STANOVISKO

k navrhovanej činnosti „Logistické centrum a ľahká priemyselná výroba Piešťany“ vypracované na základe jej odborného posúdenia v súlade s ustanovením § 16a ods. 3 zákona č. 364/2004 Z. z. o vodách a o zmene zákona SNR č. 372/1990 Zb. o priestupkoch v znení neskorších predpisov (vodný zákon) v znení neskorších predpisov

Výskumný ústav vodného hospodárstva Bratislava na základe odborného posúdenia navrhovanej činnosti „**Logistické centrum a ľahká priemyselná výroba Piešťany**“ poskytuje nasledovné stanovisko:

Obrázok č. 2 Záujmové územie – zraniteľnosť podzemných vôd a dokumentačné body

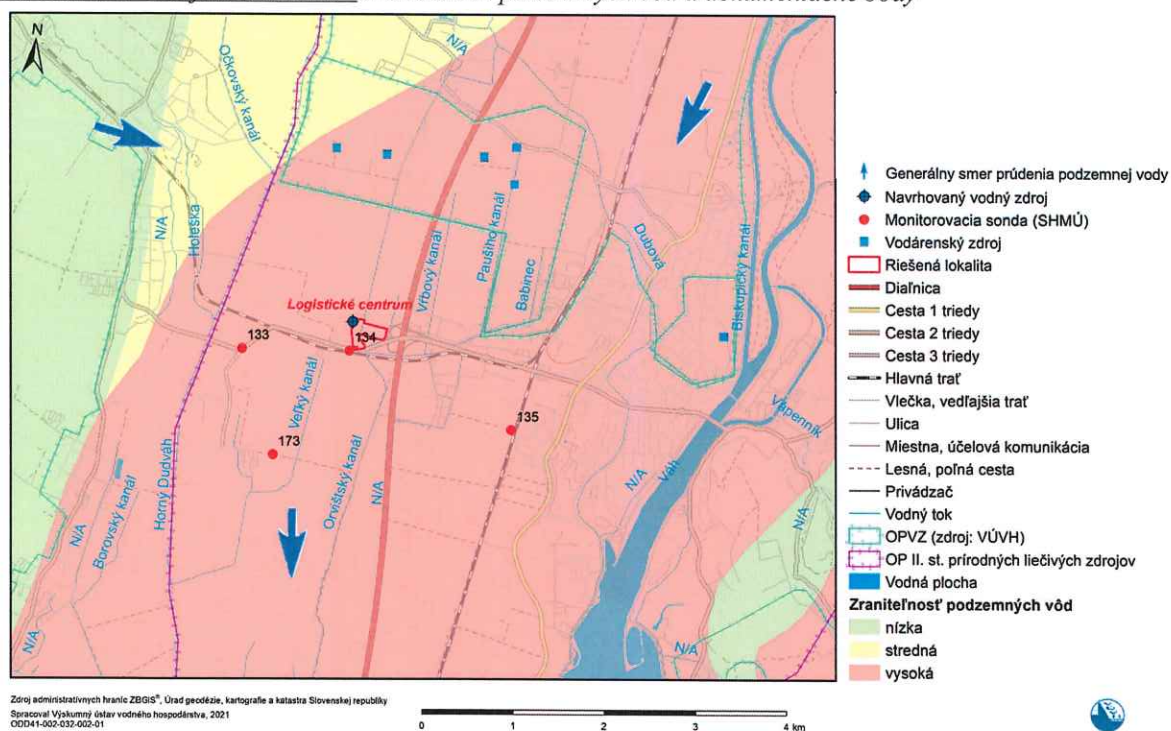
Riešená lokalita sa nachádza v hydrogeologickom rajóne Q 048 Kvartér Váhu v Podunajskej nížine severne od čiar Šaľa – Galanta v subrajóne povodia Váhu VH 00 a je situovaná v území s vysokou zraniteľnosťou podzemných vôd (obrázok č. 2).

Dlhodobá hladina podzemnej vody v najbližšom monitorovacom objekte č. 134 Piešťany-Háj k predmetnej lokalite nachádzajúcej sa v tomto hydrogeologickom rajóne je dokumentovaná v tabuľke č. 3. Dlhodobý rozkyv hladín podzemnej vody v monitorovacej sonde č. 134 je 2,53 m.

Priamo v záujmovom území sa nenachádza žiadny vodárenský objekt, ani jeho ochranné pásmo, ani neboli identifikované suchozemské ekosystémy závislé na podzemných vodách.

Obrázok č. 3 Záujmová lokalita – prieskumné vrty (zdroj: Aquifer, 2021)

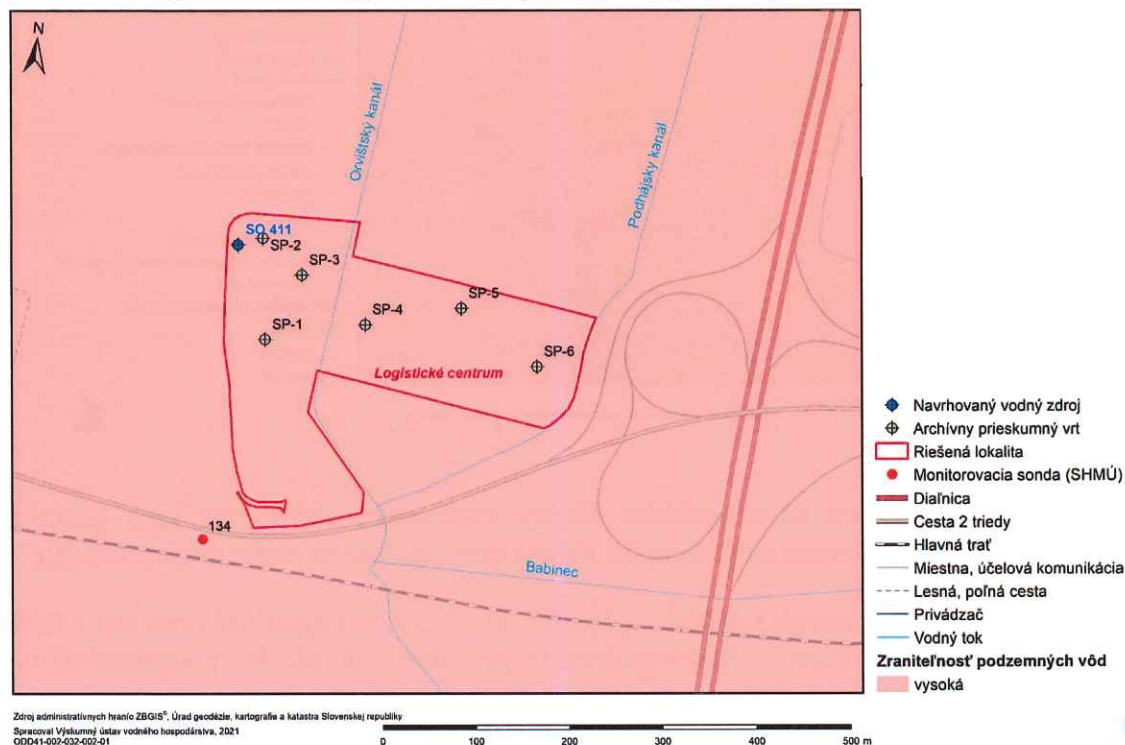
Podľa záverečnej správy geologickej úlohy (Aquifer, s.r.o., 2021, *Logistické centrum a ľahká priemyselná výroba – Piešťany – hydrogeologický prieskum*) sú zásoby podzemných vôd (do 70 %) dopĺňané v širšom území infiltráciou z povrchových tokov a v menšej miere prestupom vôd zo štrkovej formácie Trnavskej tabule a z mezozoika Považského Inovca. V hodnotenej oblasti sa viac uplatňuje drenážny účinok povrchových tokov. Kolektorom podzemnej vody sú v záujmovom území kvartérne štrkovité až štrkovito-piesčité sedimenty do hĺbky 13 až 18 m p.t., v ich podloží vystupujú neogénne íly. Jedná sa o súvislý kolektor podzemnej vody s prevažne voľnou hladinou. Hladina podzemnej vody je závislá od

hydrogeologických pomerov povrchového toku rieky Váh a Dubová a od zrážok, resp. topenia sa snehovej pokrývky. Prirodzený režim podzemných vôd je tiež ovplyvňovaný reguláciou povrchových tokov, systémom vodohospodárskych diel na Váhu a sústavou odvodňovacích kanálov. Generálny smer prúdenia podzemnej vody je na juh až juhovýchod paralelne s osou údolia rieky Váh, v záujmovej lokalite však hydrogeologický prieskum overil lokálne prúdenie z JV na SZ smerom k Orvišskému kanálu. V čase prieskumných prác v realizovaných prieskumných vrtoch SP-1 až SP-6 (obrázok 3) bola hladina podzemnej vody narazená v prostredí štrkov 1,75 – 2,0 m p. t. a ustálená v úrovni 1,69 – 1,9 m p. t. (tabuľka č. 4 a obrázok č. 3).
